Zienswijzennota

Bestemmingsplan "Beschermd wonen Veenhof "

Situatie ontwerp bestemmingsplan.

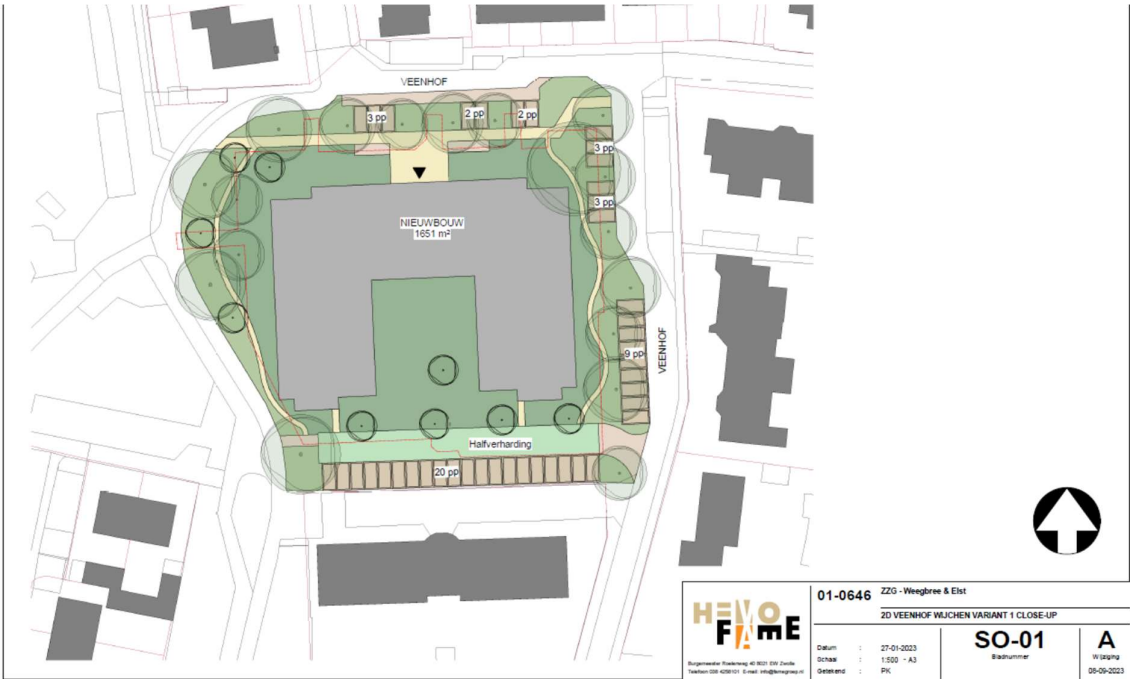
Vanuit de omgeving zijn de meeste zienswijzen gericht tegen het bouwplan, i.c. het bouwvolume en de situering die het ontwerp bestemmingsplan mogelijk maakt. Naar aanleiding daarvan heeft de gemeente de bezwaren voorgelegd aan de Dorpsbouwmeester van de gemeente en is besloten om met initiatiefnemers in overleg te gaan over een alternatieve gebouwworm en situering. Daarbij is onderzocht hoe binnen het redelijke de vrije ruimte en afstand tot de aanliggende straten zo ruim mogelijk kan worden gemaakt, uiteraard met toepassing van de actuele parkeernorm bij het zorgprogramma dat is bestemd. Na enkele afstemmingsmomenten en modellenafweging is tot een optimale aanpassing gekomen, waarbij de straatgerichte gevels aan de noord- en oostzijde verder van de weg af komen te liggen. Het gebouw wordt zo compact als mogelijk, schuift daardoor op in westelijke richting, richting het daar gelegen fietspad, waar nog voldoende afstand tot wordt gehouden. Voor de verkleining van het gebouw is het Programma van Eisen aangepast. De 54 appartementen zijn 6% kleiner geworden en ook de algemene ruimten zijn ingekrompen.

Ook blijft het eerder besproken bomenbestand behouden, zoals als uitgangspunt voor het ontwerp bestemmingsplan ook al het geval was. Door de aangepaste situering is ook het terreininrichtingsplan aangepast en bijgevoegd als bijlage 1 bij de toelichting van het bestemmingsplan. Daarin is ook weer de actuele parkeernorm en de wateropgave bij het nieuwe plan verwerkt. Het uitvoeren van het plan zoals goedgekeurd door de dorpsbouwmeester is geborgd in het aangepaste bouwvlak van het bestemmingsplan en in de anterieure overeenkomst tussen gemeente en initiatiefnemer.

Hieronder zijn ter vergelijking de beelden opgenomen van het plan zoals dat in het ontwerp bestemmingsplan was opgenomen en het aangepaste plan ter vaststelling.

Situatie vast te stellen bestemmingsplan (contour bebouwing ontwerpplan met stippellijn aangegeven).
